威海市环翠区污水处理厂工程施工

答疑通知（七）

现对威海市环翠区污水处理厂工程施工招标文件的问题做如下回复：

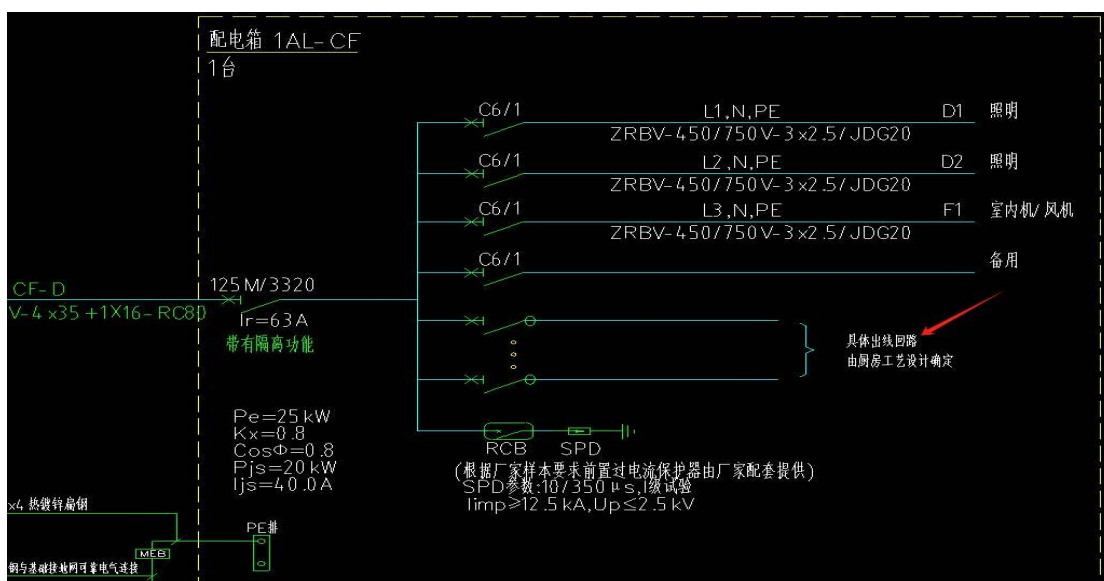
22 综合楼部分（22AA1 柜出线开关未标注是几极开关，请问使用几 P 开关？

答：未标注的开关默认为 3P 开关。
